改善箇所説明図

不具合発生箇所

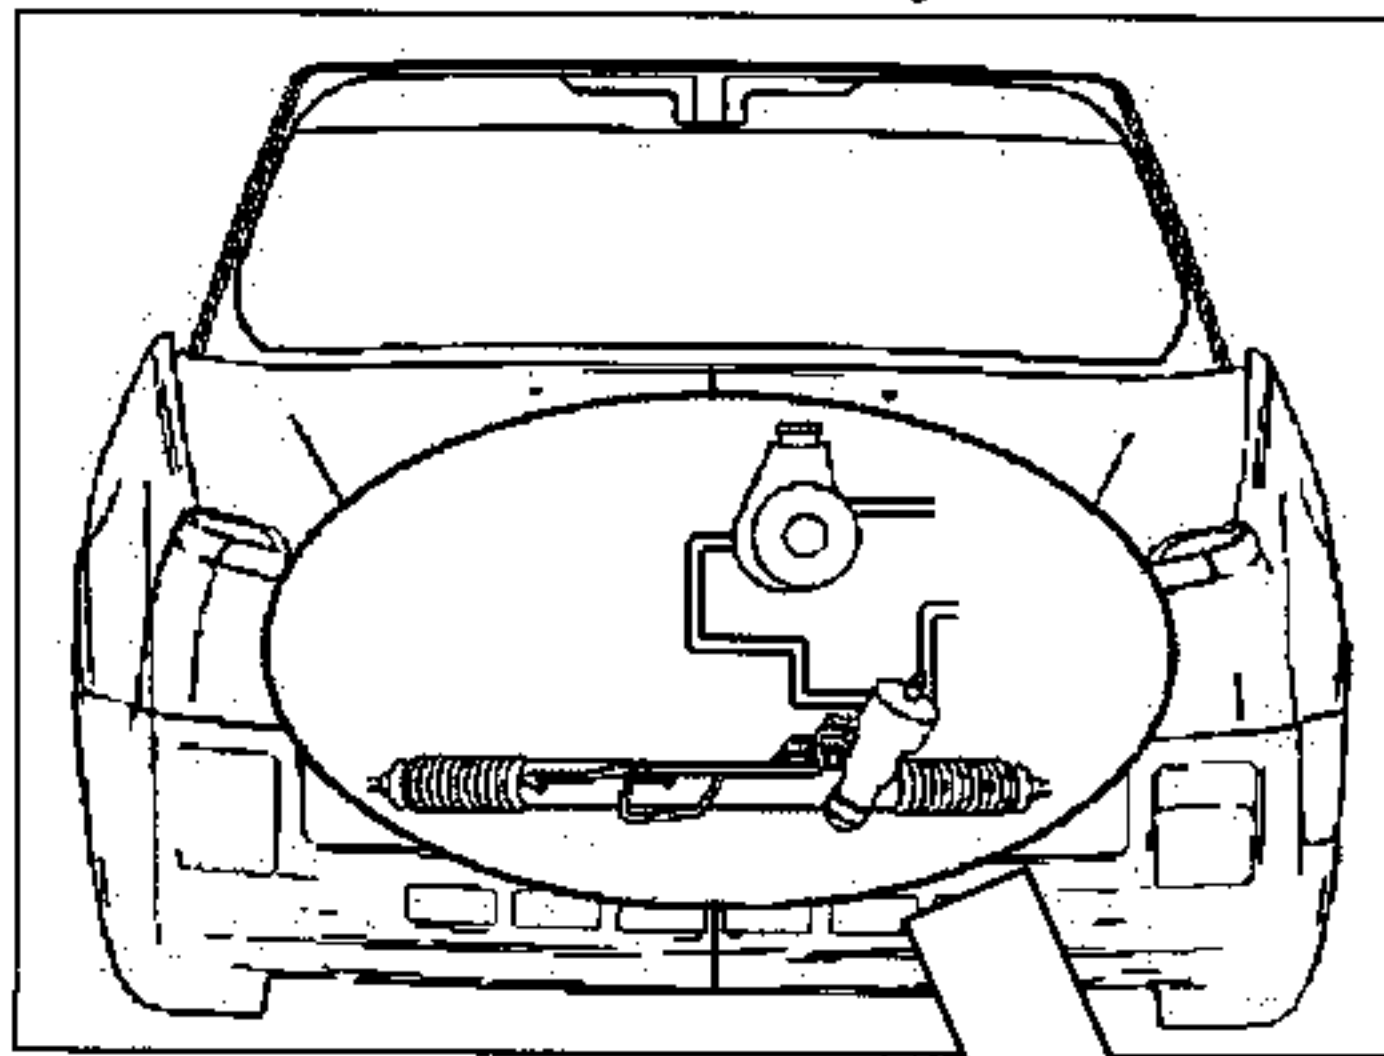
パワーステアリングオイルの冷却装置が不適切なため、車両停止状態で繰り返しハンドル操作を行うと、パワーステアリングオイルの温度が過度に上昇するものがある。そのため、パワーステアリングホースのパイプとの接続部に亀裂が生じ、パワーステアリングオイルが漏れて、ハンドルの操作力が増大するおそれがある。

全車両、フィン式オイルクーラー付きのパワーステアリングホース・パイプに交換する。
